### CORRIDOIO PLURIMODALE TIRRENICO - NORD EUROPA

### S.S. N° 640 "DI PORTO EMPEDOCLE"

## VARIANTE TECNICA N°4

### Relazione ambientale preliminare

*carpenteria della struttura di sostegno temporanea a portale*

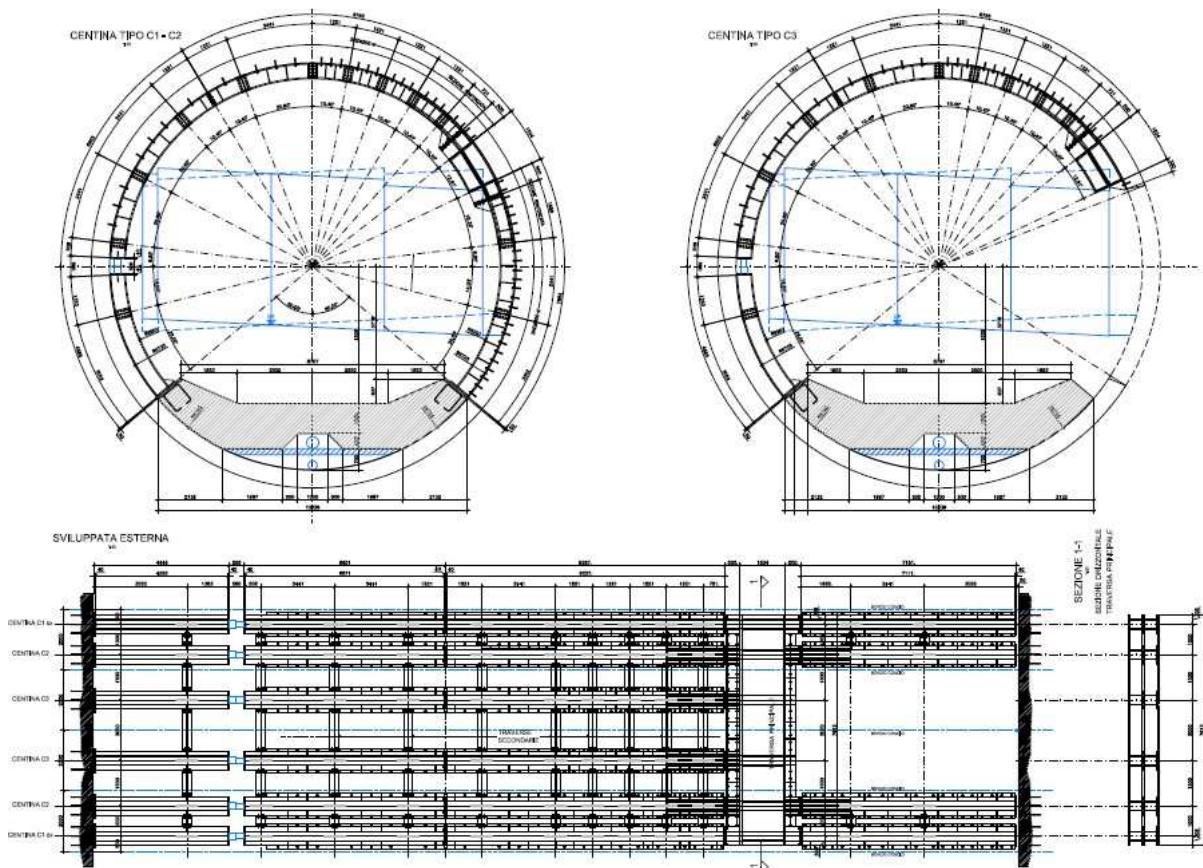
Per limitare effetti di rilassamento tensionale, successivi alla fase di taglio dei conci del rivestimento in opera, in ragione del comportamento geotecnico riscontrato nei nuovi siti, la perizia di variante prevede di sostituire l’intervento di chiodatura previsto nel progetto esecutivo approvato con una struttura in carpenteria metallica.

Il compito di tale struttura sarà quello di effettuare un vero e proprio “cerchiaggio interno” degli anelli al contorno della zona di taglio, al fine di far rimanere quantomeno invariato il quadro tensionale globale del rivestimento definitivo, anche successivamente alle operazioni di taglio dei conci.

La struttura di sostegno temporanea è costituita da una base in calcestruzzo di classe C28/35, sagomata inferiormente, per consentire il passaggio degli impianti, su cui sono collegate 6 centine costituite da 2HEM500 accoppiate, connesse alla traversa principale, realizzata in forma scatolare, mediante due piatti verticali laterali, sagomati secondo la curvatura

La struttura è posta in carico tramite n. 10 martinetti per scaricare completamente il rivestimento in conci prefabbricati della galleria e consentire la stabilità del sistema durante il taglio dei conci, per la realizzazione dell’apertura propedeutica alla costruzione del by-pass.

sezione tipo by-pass carrabile PVT

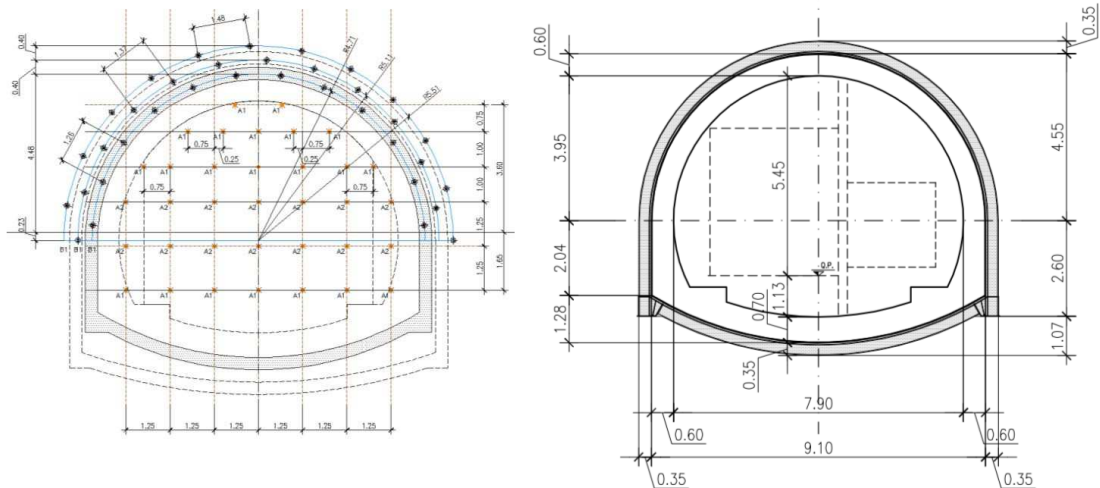
Nel Progetto di variante, la sezione di scavo corrente dei by-pass carrabili prevede:

- ❖ consolidamento del fronte, mediante n° 36 elementi strutturali in VTR, L=16 m, sovrapposizione 8 m, cementati in foro con miscele cementizie.
- ❖ consolidamento al contorno, con n°35±10% elementi strutturali in VTR, L=16m, cementati in foro con miscele cementizie.
- ❖ sostegno di prima fase, costituito da centine HEB300, passo 70 cm±20% e arco puntone.

Il rivestimento definitivo in c.a. avrà uno spessore di 60 cm in calotta e 70 cm in arco rovescio e prevede un'impermeabilizzazione full-round al contorno di esso.

Prospetto del Muro MU98

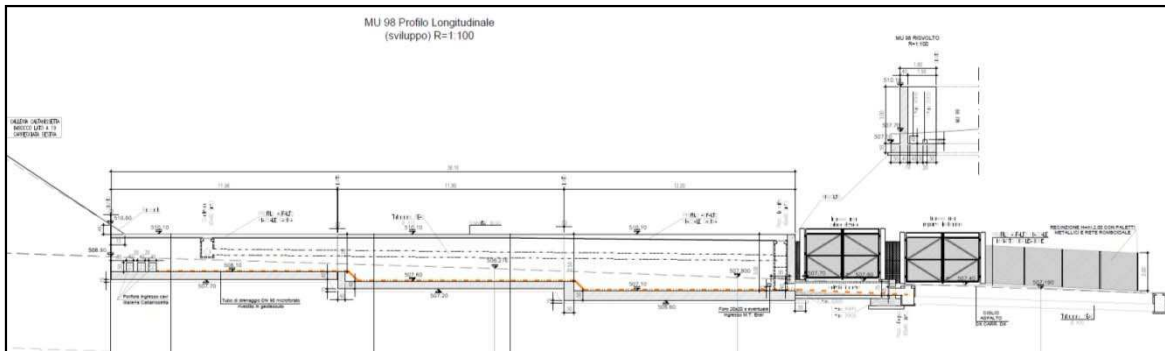
- MU98: Il muro di sostegno è posto in prosecuzione del becco di flauto, all’imbocco lato A19 carr. Dx e sostiene il rilevato della cabina elettrica, posto in aderenza all’asse principale; l’opera in c.a. si sviluppa per circa 36 m, su una fondazione di 240 cm e spessore 40 cm, e con paramento di spessore 40 cm ed altezza di 200 cm.

Prospetto del Muro MU99

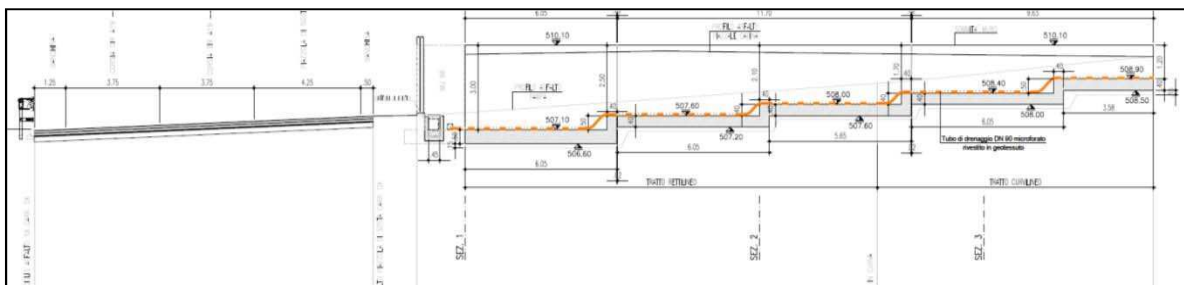
- MU99: Il muro di sostegno del rilevato della cabina elettrica è posto in aderenza alla rampa di accesso alla medesima cabina; l’opera in c.a. si sviluppa per circa 27 m, su una fondazione di larghezza variabile tra 240 cm e 160 cm e spessore variabile 40 cm e 50 cm. Il paramento, di spessore 40 cm, ha altezza variabile tra 350 cm e 160 cm.

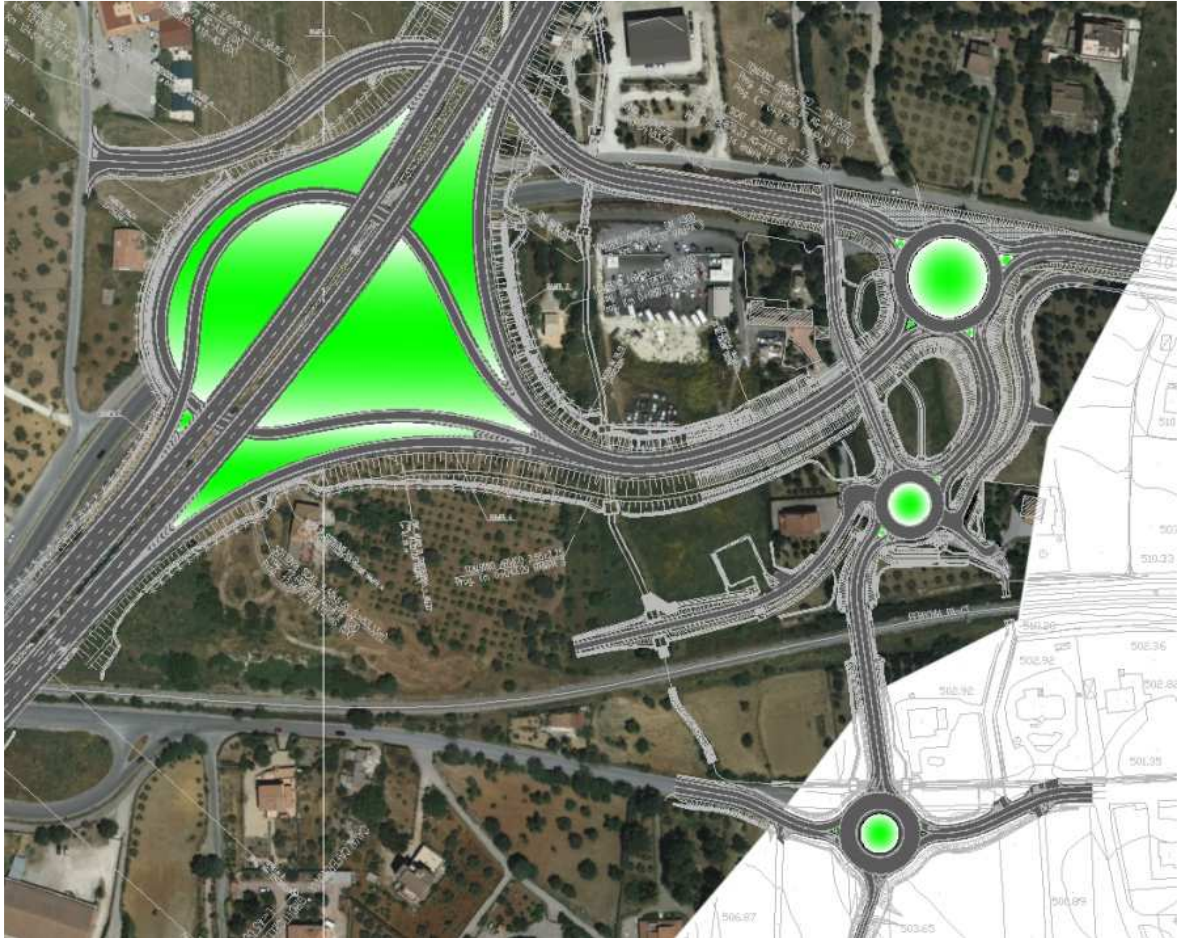
La Soprintendenza ai beni culturali e monumentali di Caltanissetta, con nota prot.5480/7 del 25/06/2015, ha prescritto la rivisitazione dell’innesto tra la vecchia SS 640 e la Rotatoria 5 di nuova costruzione.

La nuova configurazione prevede le modifiche di seguito elencate:

- ⇒ la variante dell’innesto con la vecchia S.S. 640 mediante la Rotatoria 5;
- ⇒ la variante del tracciato del Tronco 9;
- ⇒ la sistemazione della viabilità esistente per una lunghezza di ml. 150.00 circa.

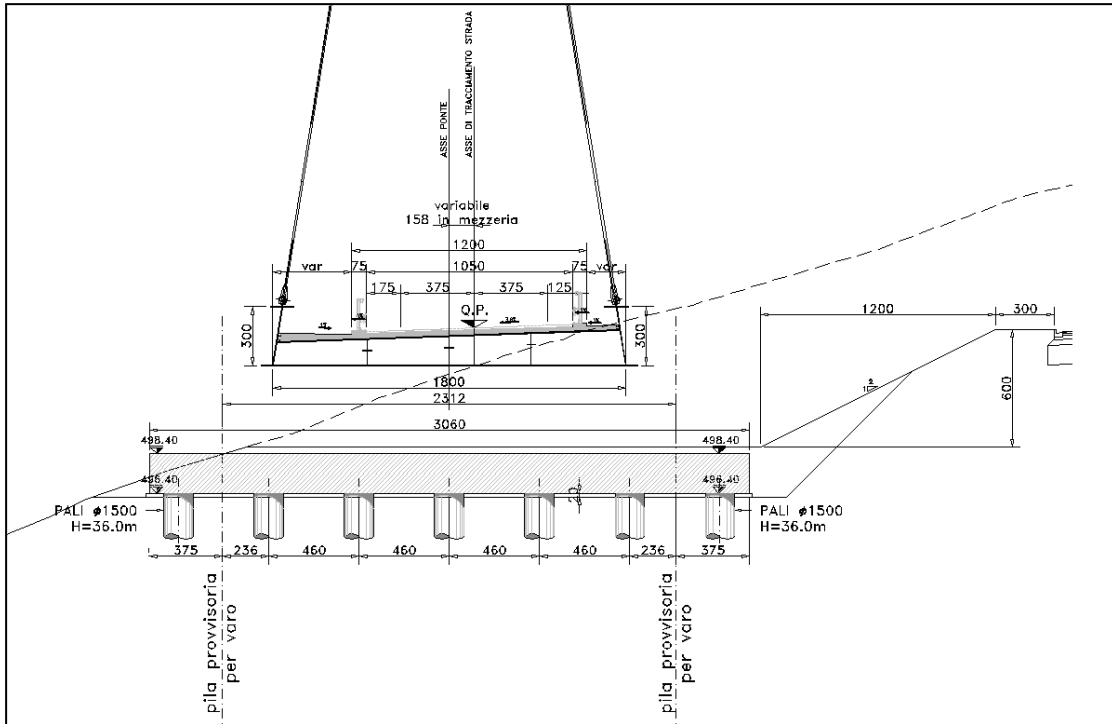
Per quanto riguarda il varo del viadotto, nella PVT. n.3, era prevista la installazione di una torre provvisoria, posta al centro dell’impalcato, per il sollevamento dell’arco in fase definitiva, con una fondazione a plinti su pali in cemento armato.

Per tali circostanze, si è proceduto alla modifica delle strutture di fondazione della pila provvisoria costituita da due plinti di dimensioni 1000 cm x 600 cm. su N. 6 pali Ø1000, con una nuova soluzione (vedi figura seguente), che prevede la realizzazione di un unico elemento di fondazione, di dimensioni 3060 cm x 750 cm, con n.14 pali Ø1500 allineati su due file, ciascuno di lunghezza 36 m, invece di 40 m.

*Sistemazioni idrauliche Tronco 42*

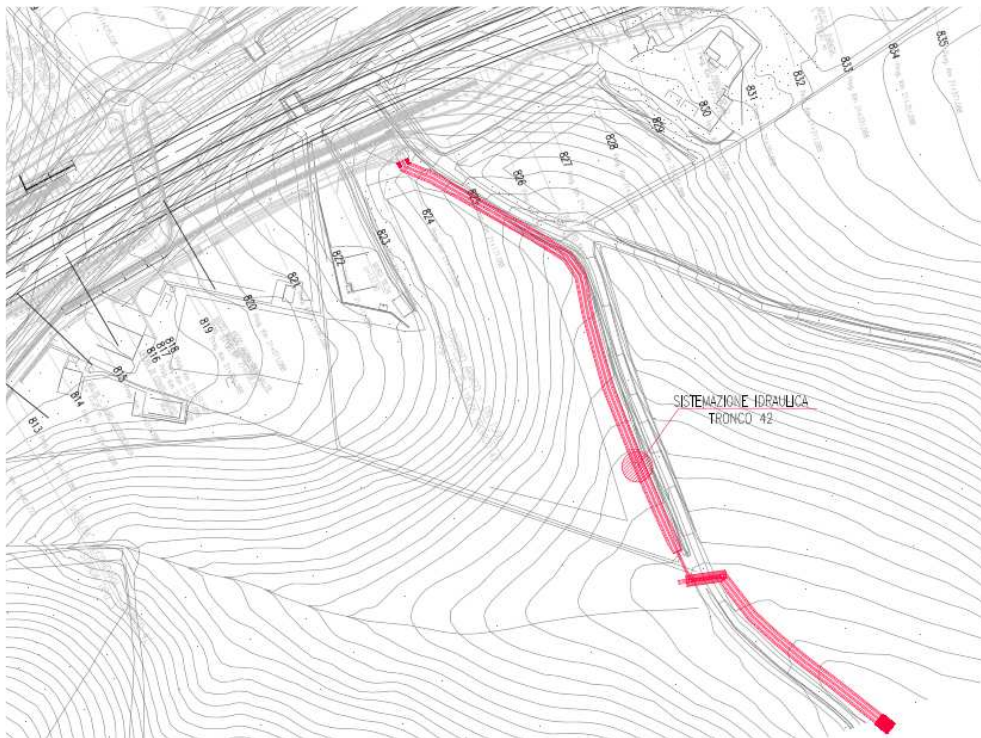
Le sistemazioni idrauliche in parola hanno lo scopo di risagomare e regimentare incisioni idrauliche esistenti, interferite dai lavori della SS 640, sino al raggiungimento delle incisioni idrauliche principali, meno vulnerabili nei confronti di eventi di piena. Tale soluzione consente, inoltre, di porre al riparo le opere del progetto principale da eventuali dissesti geomorfologici dovuti al progredire dei fenomeni di erosione causati da eventi metereologici particolarmente avversi che, negli ultimi anni, si presentano con maggiore frequenza.
